第35回委員会の補足説明

令和6年2月20日

国立研究開発法人日本原子力研究開発機構
核燃料・バックエンド研究開発部門
幌延深地層研究センター 深地層研究部

止水プラグの原位置施工試験イメージ

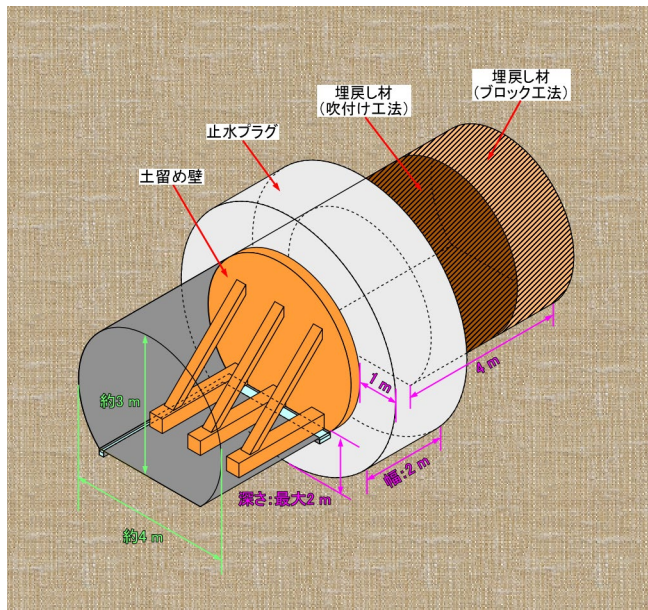
○ Tsang et al. (2005)によるEDZの定義は、止水プラグの原位置施工試験に限った使い方を考えているのか、あるいは止水プラグの原位置試験に限らずに使っている定義なのか。

⇒止水プラグの原位置施工試験に限らず、Tsang et al. (2005)によるEDZの定義を用いている。(※1)

Tsang et al. (2005)によるEDZの定義は、坑道の掘削により周辺岩盤に割れ目が生じ、その結果透水性の増大や物質の移行特性の変化が引き起こされうる領域のことを指す。この定義は結晶質岩や硬質粘土など、掘削により生じた割れ目の自己修復が期待できない種類の岩石に用いられており、幌延の地下施設におけるEDZの評価においても適用した実績がある。したがって、今回の止水プラグの原位置試験でもこの定義を用いた。

EDZは、坑道の掘削により周辺岩盤に割れ目が生じ、その結果透水性の増大や物質移行特性の変化が引き起こされうる領域のことを指す(Tsang et al. 2005)。今回の調査では、掘削による割れ目が生じていると判断した領域の透水性を調査した。

また、今後幌延の地下施設で計画している止水プラグの施工試験において、EDZの発生により増加した岩盤の透水性が止水プラグの要求性能へ与える影響について、岩盤の透水性の相対的な変化に着目したEDZの定量的な評価を実施していく。

人工バリア性能確認試験工程と透水試験実施日の関係

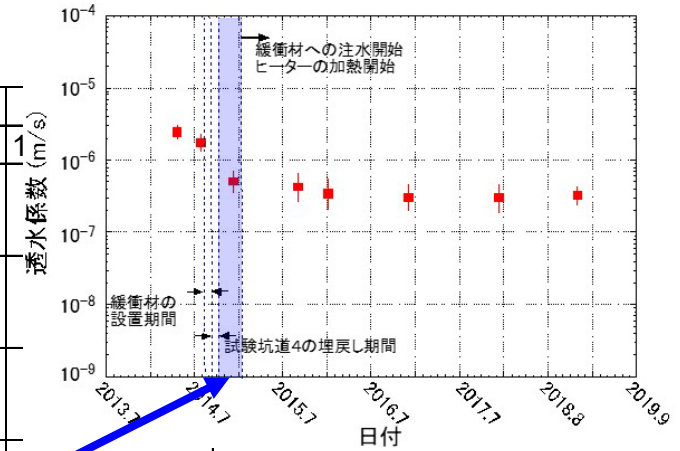
○人工バリアの膨潤、坑道閉鎖に伴うEDZの透水性の予測について、注水する前にピット周辺の岩盤からの地下水の浸潤が既に発生していたことの確認は取れているのか。

⇒注水前に緩衝材内の飽和度変化を推定できる比抵抗データが得られていないことから、地下水の浸潤が注水前に発生していたことは確認できていない。(※2)

岩盤からの地下水の浸潤が注水前に発生していた可能性を検討していたが、緩衝材定置から注水開始までの間、試験孔底盤から排水をしていたことから、浸潤は起こったとしてもわずかであることが想定される。一方で、重量物の定置や緩衝材と岩盤の隙間に充填した珪砂の影響により試験孔周辺の応力が変化した結果、EDZ割れ目が閉塞した可能性も考えられる。

緩衝材定置後、注水する前にピット周辺の岩盤からの地下水の浸潤が既に生じていたことによる膨潤の発生や、緩衝材定置後、緩衝材と岩盤の隙間に珪砂を充填した影響によりピット壁面が拘束された影響により、EDZ割れ目が閉塞したことも原因として考えられる。

この期間に緩衝材に地下水が浸潤して膨潤が発生して割れ目が閉塞し、透水性が低下したことも想定される。
